Vorlage Nr.: 2-BV/252/2021-1-1
Status: öffentlich
Geschäftsbereich: Bauverwaltung
Datum: 14.02.2022
Verfasser: Spitzweck Barbara

1. Änderung des Bebauungsplans Nr. 155 "Südlich des Silberdistelrings"; Aufstellungsbeschluss

[REDACTED]
Römerhofweg 55 Garching - Antrag auf Änderung des B-Plans
[REDACTED]

LUFTBILD LAGEPLAN

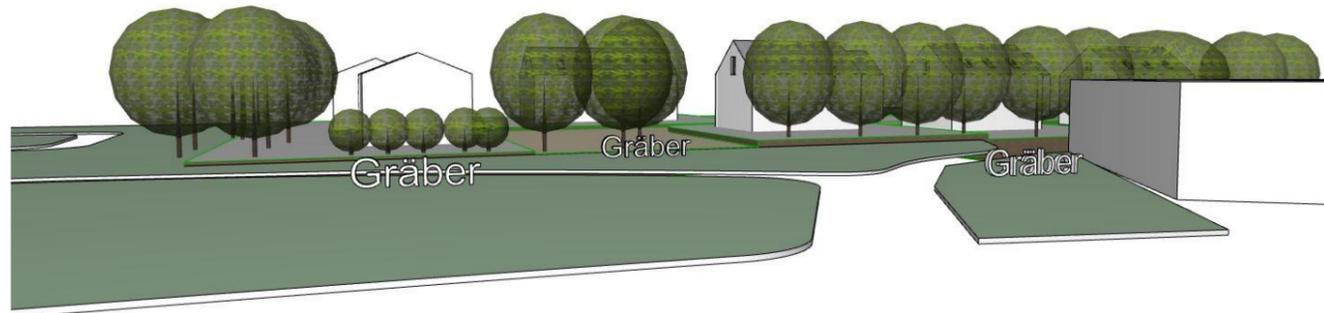
Haus 1, 2, 6, 7 und 8
Abweichung BPlan zu Dachneigung DN 38° mit Dachflächenfenstern

Haus 3
Abweichung BPlan zu Dachneigung DN 38° ohne Dachflächenfenster nach Süden

Haus 4 und 5
ohne Abweichung zum BPlan

4.1 Sattel oder Walmdach mit Angabe des Neigungsbereiches z.B. 18 -38° für die Häuser 1,2,3 sowie 6,7,8

Für die Häuser 4 und 5 wir die Dachneigung auf 18-24 °festgelegt.

MODELL ANSICHT VON SÜDEN

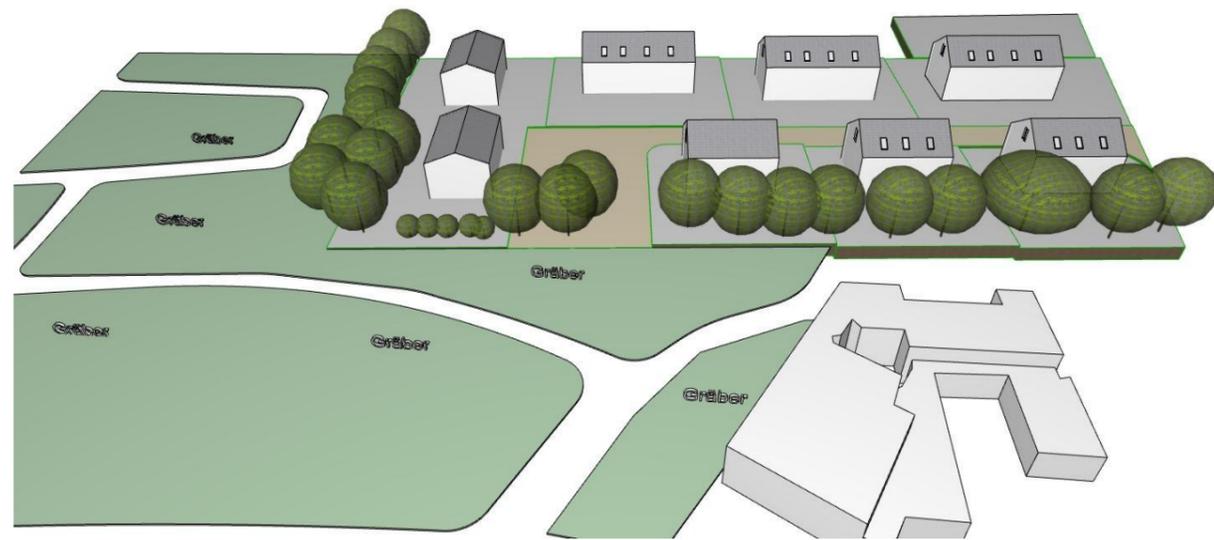
Entsprechend beiliegendem Baukörpermodell denken wir, dass der Unterschied zwischen Dachneigungen vertretbar ist, da sich durch die 90 Grad Drehung der Gebäude und der Randlage eine andere Situation dieser beiden Baukörperarten ergibt.
